改善箇所説明図

(不具合内容)

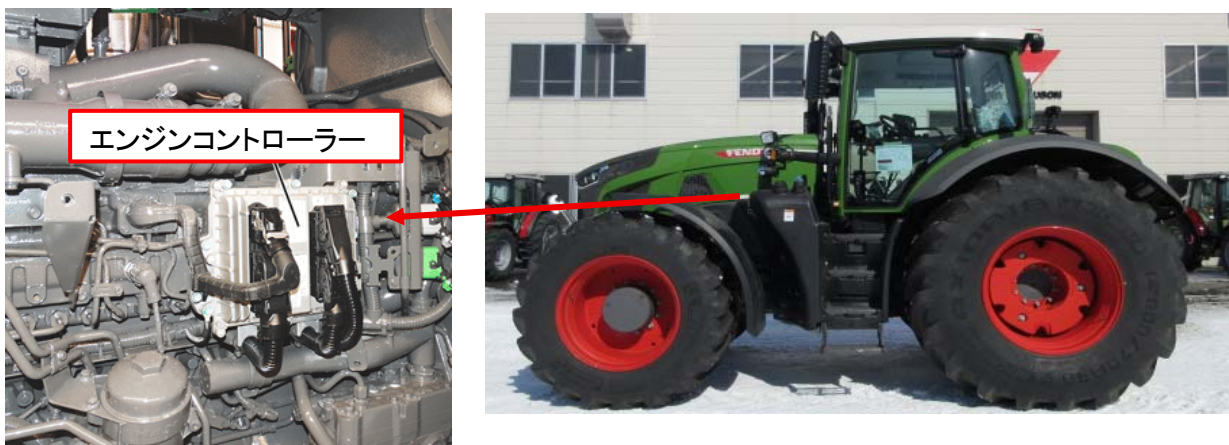
注: □はプログラムを変更する部品を示す。

農耕トラクタの原動機において、エンジンコントローラーのソフトウェアの設定が不適切なため、排気温度が過度に上昇することがある。そのため、そのまま使用を続けると、最悪の場合、原動機が損傷するおそれがある。

全車両、エンジンコントローラーのソフトウェアプログラムを変更する。
